Teie 07.07.2023 nr 3-2/1064 - 3

Meie 07.08.2023 nr 7.2-2/23/15170-2

**Lagedi tee 3c, 5, 5a, 7 ja 9 kinnistute  
detailplaneeringu kooskõlastamata jätmine**

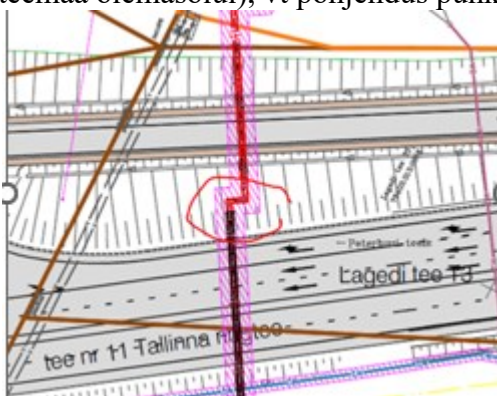
Lisaks esitasite Transpordiametile põhimõttelise arvamuse avaldamiseks allpool toodud kahele detailplaneeringule täiendava juurdepääsu kavandamiseks (Vão liiklussõlme suunas) ning Tallinna ringteest kaugemale alale elufunktsiooni kavandamiseks. Planeeringud paiknevad riigi põhimaantee 11 Tallinna ringtee ja Vão liiklussõlme lähiala piirkonnas

1. **Lagedi tee 3b, 9a, 11 ja 11a kinnistute detailplaneering** (algatatud 6.06.2012 Tallinna Linnavalitsuse korraldusega nr 826-k). Planeeringuga kavandatakse eeldused äri- ja tootmishoonete rajamiseks. Transpordiamet (Maanteeameti õigusjärglane) on 8.09.17 kirjaga nr 15-2/16-00032/940 esitanud märkused planeeringu täiendamiseks ja seejärel kooskõlastamiseks. Kirjas märgite, et täiendusi ei ole sisse viidud.
2. **Lagedi tee 9a kinnistu detailplaneering** (algatamisettepanek esitatud 5.04.2023). Algatamisettepaneku kohaselt taotletaks kinnistule ärihoonete ja 10 korruselise büroo-korterelamu püstitamiseks. Algatamisettepanek ei ole kooskõlas Lasnamäe tööstusalade üldplaneeringuga ning Tallinna Transpordiamet on arvamisel, et Lagedi piirkonna tänavavõrk ei võimalda piirkonna ühistranspordiga ühendust, mistõttu oleks vajalik täiendav juurdepääs Vão liiklussõlme suunas.
